Concorrência nº 018/2022/SENAR/MT

Assunto: **RESPOSTA AO PEDIDO DE ESCLARECIMENTO**

Trata-se de resposta ao pedido de esclarecimento ao Edital de Concorrência nº 018/2022/SENAR/MT, que tem por objeto Contratação de empresa especializada na prestação de serviços técnicos de Engenharia para execução dos serviços de **DESINSTALAÇÃO, FORNECIMENTO E INSTALAÇÃO DE SISTEMA DE CLIMATIZAÇÃO DA SEDE DO SENAR/MT**, para atender ao Serviço Nacional de Aprendizagem Rural de Mato Grosso – **SENAR/MT**, com fornecimento de material, mão-de-obra, ferramental e todos equipamentos necessários à plena realização dos serviços, conforme condições, quantidades e especificações constantes neste Edital e seus anexos, solicitado **pela Empresa ENCLIMAR ENGENHARIA DE CLIMATIZAÇÃO LTDA.**

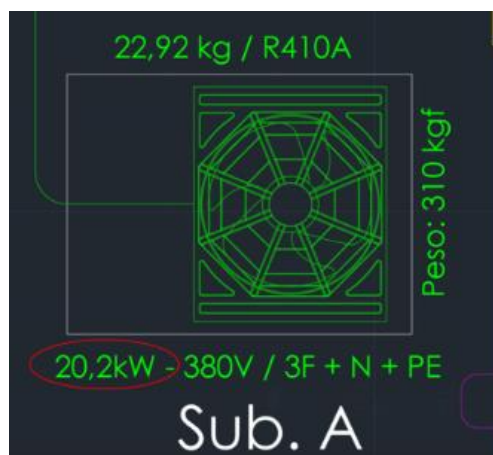
PERGUNTA 01 – Solicitamos gentilmente que seja informado qual é a CAPACIDADE e QUAL É O MODELO DAS CONDENSADORAS – Equipamentos VRF previstas no item 1.1 (11 unidades)

Tanto a capacidade de cada equipamentos, quanto as demais informações das evaporadoras e condensadoras estão especificadas nos item 2 e 6 do memorial descritivo do VRF disponibilizado no site, podendo ainda ser encontrada a potência abaixo da representação de cada equipamento no projeto, conforme imagem abaixo, sendo estas representadas em kW, caso necessário o fornecedor pode converter em BTUS.
